改善箇所説明図

作動油タンクブリーザ断面図

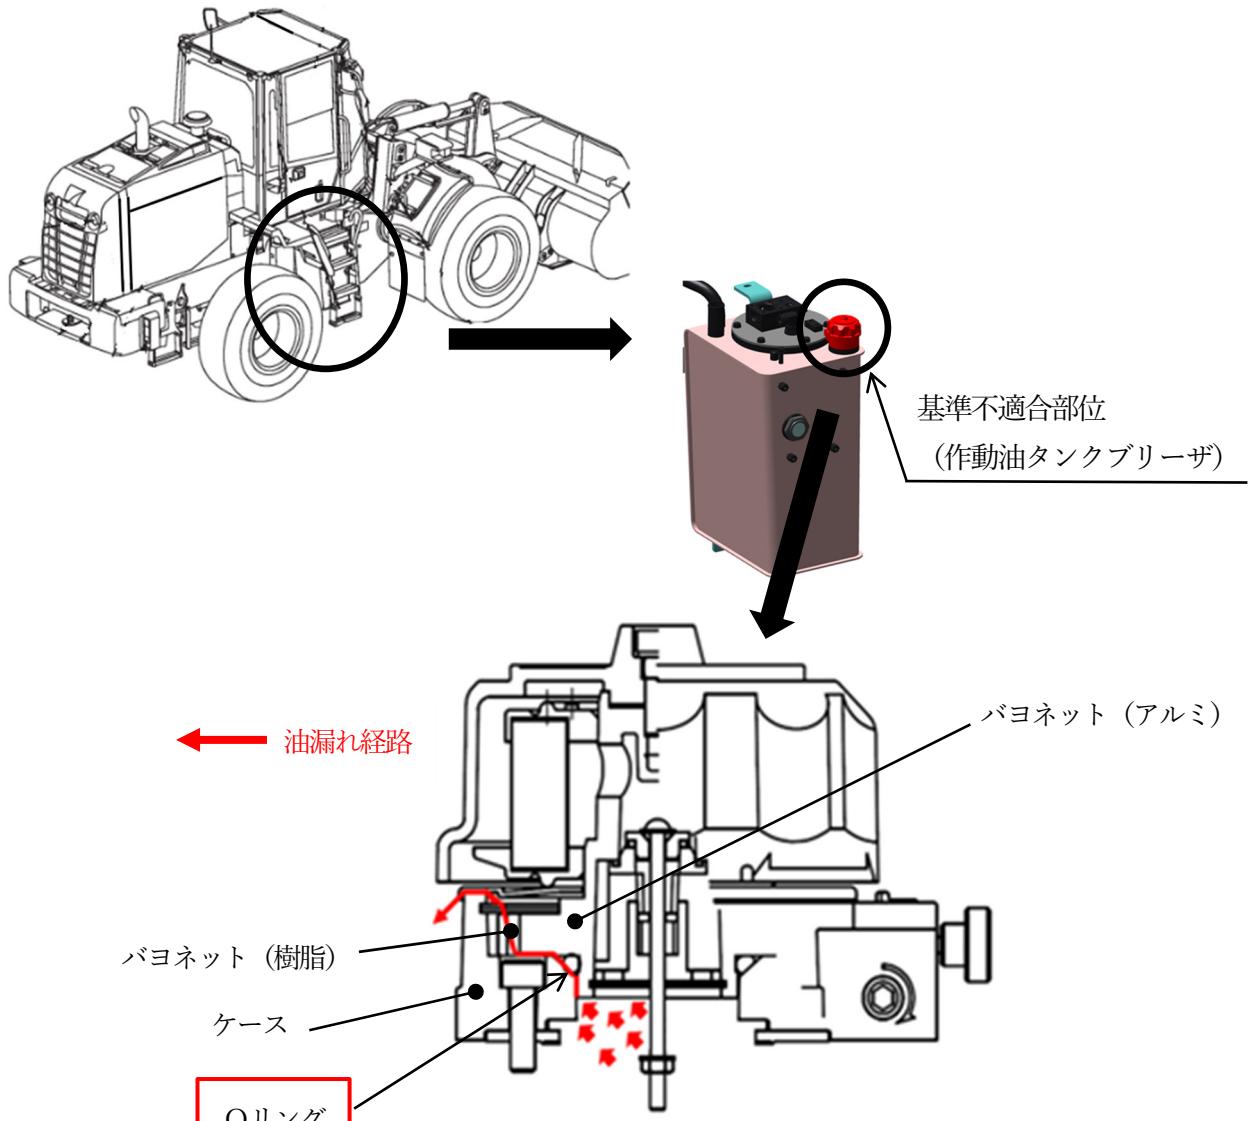
ショベル・ローダの交換修理用部品の作動油タンクブリーザにおいて、カバーとケースを密着させる溝の寸法管理が不適切なため、ケース部のバヨネット（樹脂）とカバー部のバヨネット（アルミ）に隙間が生じているものがある。また、Oリングの寸法検討が不十分なため、つぶし代が小さくなるものがある。  
そのため、Oリングで隙間を十分に埋めることができなくなり、そのまま使用を続けると、作動油タンクの内圧により作動油が著しく漏れることがある。

改善措置の内容：全車両、Oリングを対策品に交換する。
